改善箇所説明図

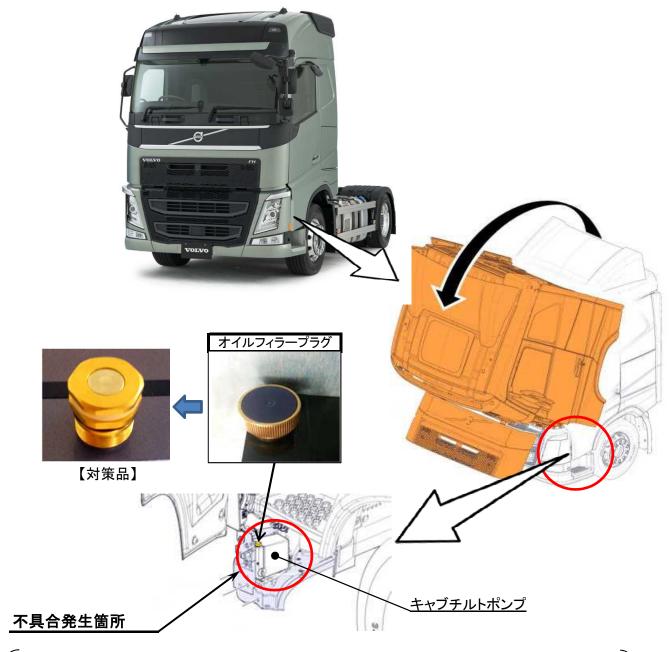
大型トラクタの車体装置において、キャブチルトポンプのオイルフィラープラグの材質が不適切なため、キャブを上下する際の油圧変動によって当該プラグからオイル漏れを起こすことがある。そのため、そのままの状態で使用を続けると、キャブチルトシリンダ内のオイルが不足してキャブを保持できなくなり、急降下するおそれがある。

全車両、キャブチルトポンプの当該フィラープラグを対策品と交換する。なお、オイル漏れがある場合は、キャブチルトシリンダを点検し必要に応じて新品と交換する。

識別:作業完了車には、助手席側ドア開口部のドアストライカー部分に白色または黄色ペイントを塗布する。
